Nota Técnica nº 222 /2012/SER/GEREG-ANA

Assunto: **Declaração de Reserva de Disponibilidade Hídrica – PCH Cabuí**

Referência: **Processo nº 02501.000791/2012-02**

Figura 1 – Arranjo geral do estudo da Velcan

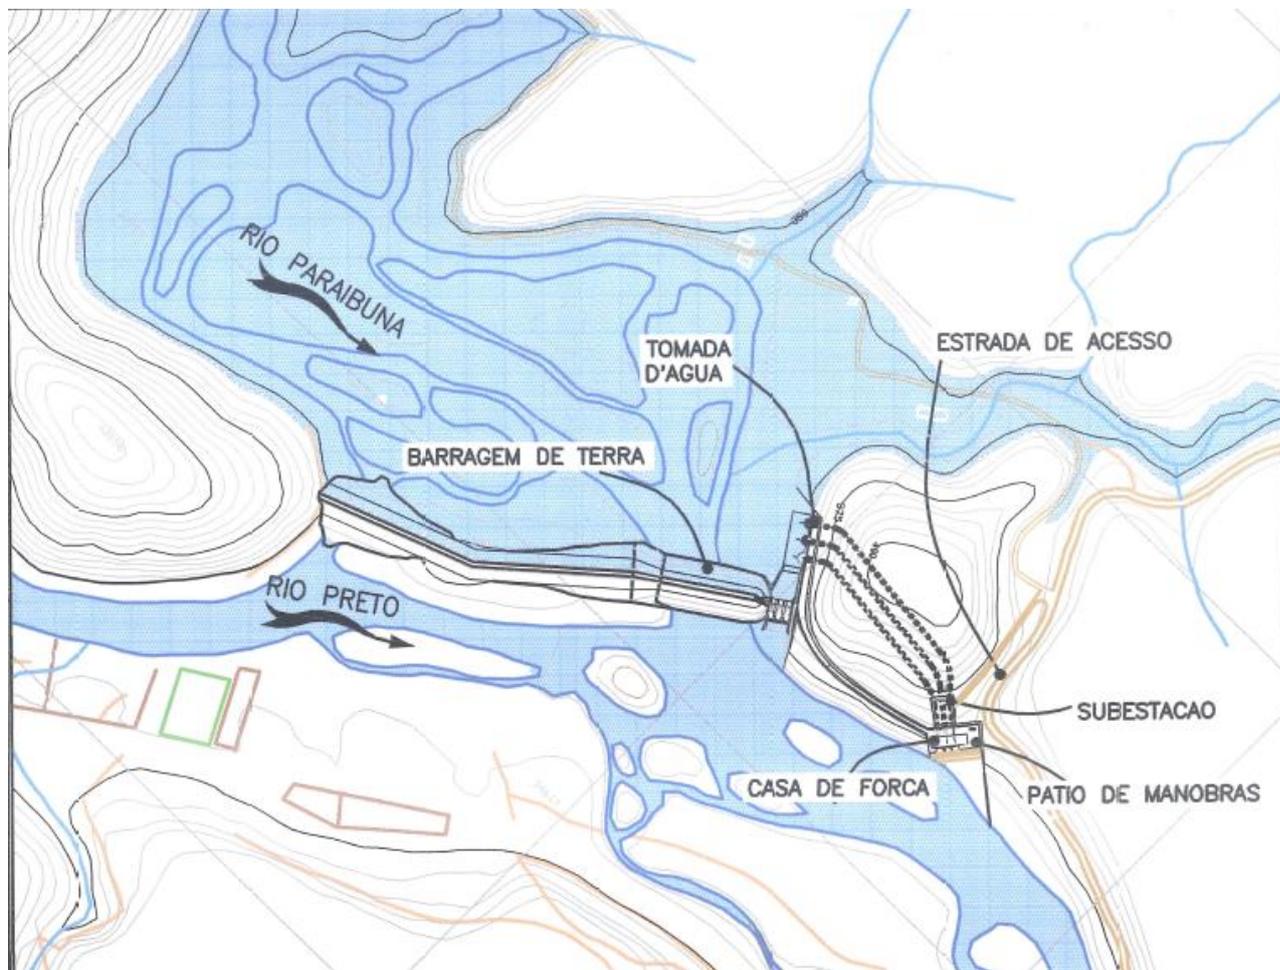
4. A PCH Cabuí situa-se no rio Paraibuna, rio de domínio da União. Trata-se de aproveitamento hidrelétrico a fio d'água, com potência instalada de 18 MW (estudo Velcan) ou 19 MW (estudo Wenergy).
5. Os dois projetos apresentados mostram a barragem na confluência do rio Paraibuna com o rio Preto, restituição de vazão no mesmo local ou bem próximo da barragem, não apresentando trecho de vazão reduzida.
6. O arranjo geral do projeto da Velcan pode ser visto na Figura 1. O arranjo geral do projeto da Wenergy pode ser visto na Figura 2. A diferença principal entre os arranjos é que no projeto da Velcan há um túnel de carga começando na ombreira esquerda da barragem e restituição

da vazão cerca de 300 metros a jusante do vertedouro, no rio Preto. No projeto da Wenergy a casa de força está junto ao vertedouro. Os dois arranjos possuem a barragem no mesmo local. Na Tabela 1 são apresentadas as características gerais da usina, ressaltando diferenças entre os dois projetos quando necessário.

20. No estudo da Velcan foi apresentado estudo de remando simplificado, aparentemente com 13 seções transversais (valor não informado, inferido de uma figura com o resultado da modelagem), utilização do software HEC-RAS, foi utilizada rugosidade da equação de manning com valores de bibliografia, de 0,045 para a calha principal do rio e 0,065 para as margens. Foram apresentadas duas figuras com os resultados do HEC-RAS para a modelagem. As figuras estão sem linhas horizontais e não há uma tabela de resultados. O estudo apresenta como conclusão que o reservatório da UHE Cabuí não afeta os níveis de jusante da UHE Sobragi. Apesar da conclusão o estudo de remanso não foi bem apresentado, e nada se pode concluir do estudo de remanso da Velcan.

Figura 2 – Arranjo geral do estudo da Wenergy

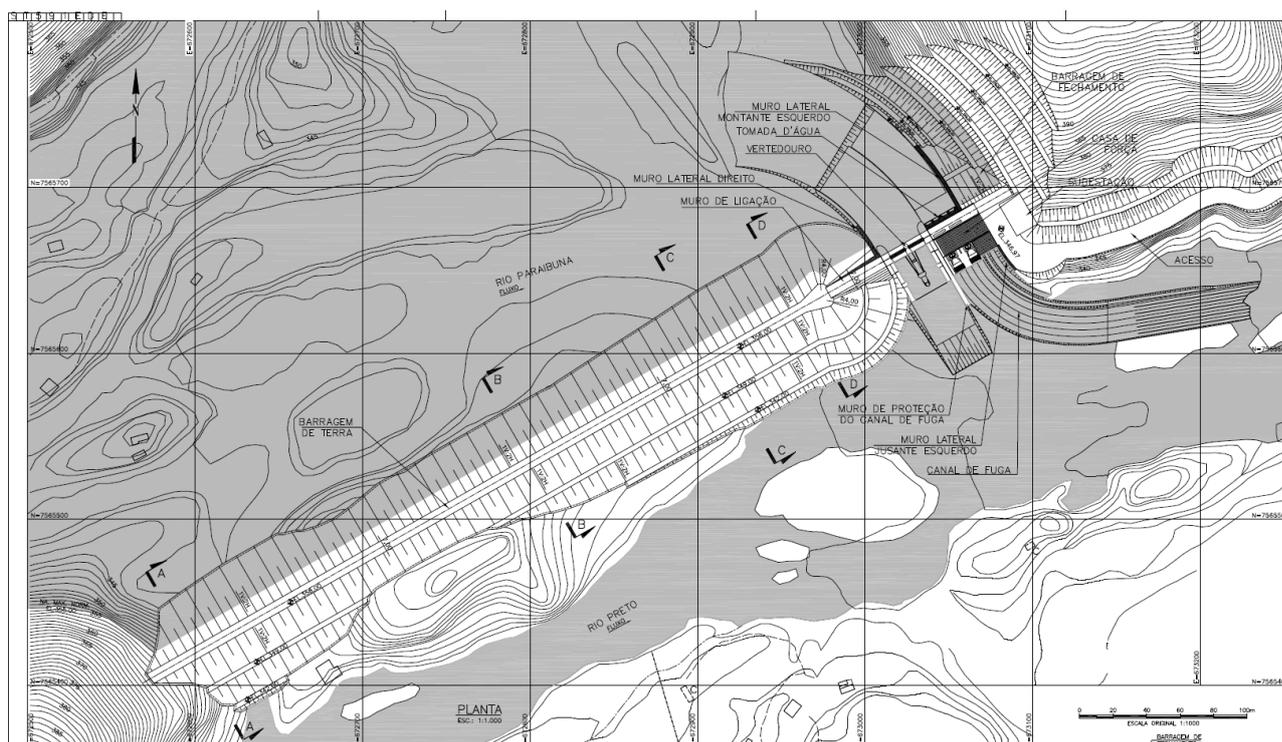
21. No estudo da Wenergy foi feito estudo de remanso com o software HEC-RAS, utilização de 13 seções transversais, não foi apresentada calibração ou valores de manning utilizados no modelo. São apresentados os resultados da modelagem matemática de forma comentada para 6 cenários diferentes.
